改善箇所説明図

ホイール・クレーンの E13C-YS エンジン搭載車において、

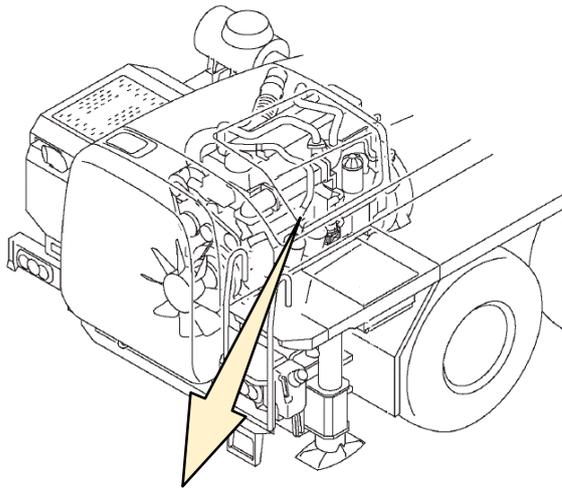
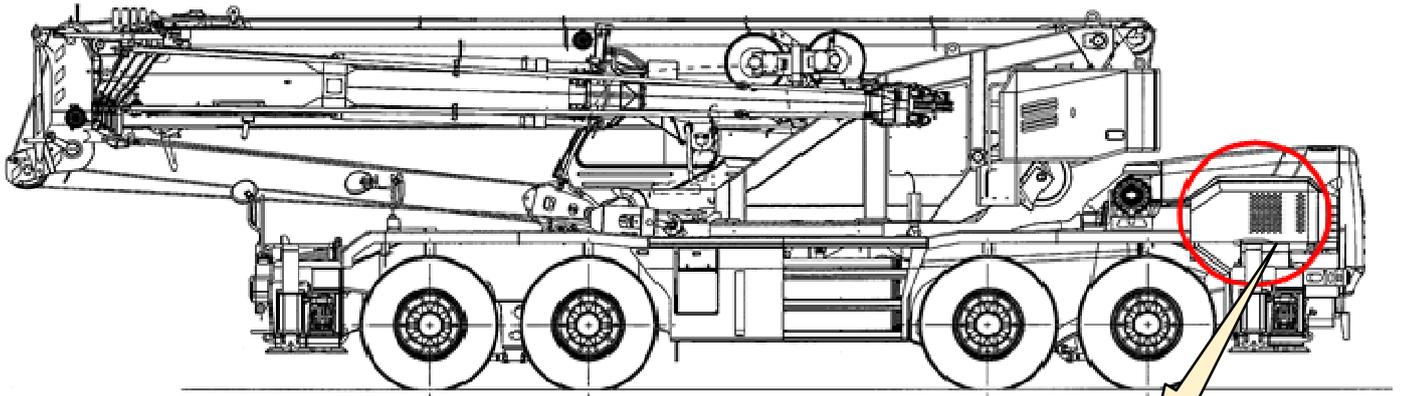
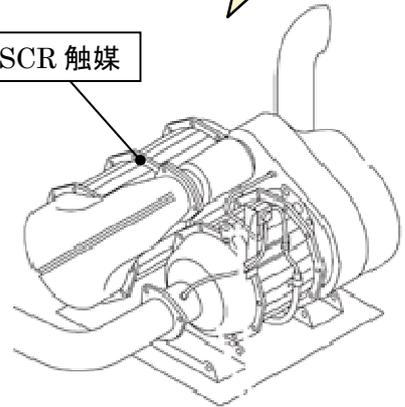
基準不適合発生箇所

- ① エンジン制御プログラムが不適切なため、エアクリーナーより吸入する空気量をエアフロセンサーが実際より低く認識し、排出ガス再循環 (EGR) 量が低下することで排出ガス中の窒素酸化物が規制値を超過するおそれがある。
- ② 尿素水噴射制御プログラムが不適切なため、尿素 SCR 触媒の性能低下時に適正な尿素水量を噴射できなくなり排出ガス中の窒素酸化物が規制値を超過するおそれがある。

- ① エンジン制御プログラムを暫定プログラムに書き換える。
- ② 尿素 SCR 触媒を定期交換部品にするため、メンテナンスノートの定期交換項目に尿素 SCR 触媒を追加する。また、稼働時間が 2000 時間を超えているものは尿素 SCR 触媒を交換する。

なお、恒久対策が決定し次第、改めて措置を実施する。
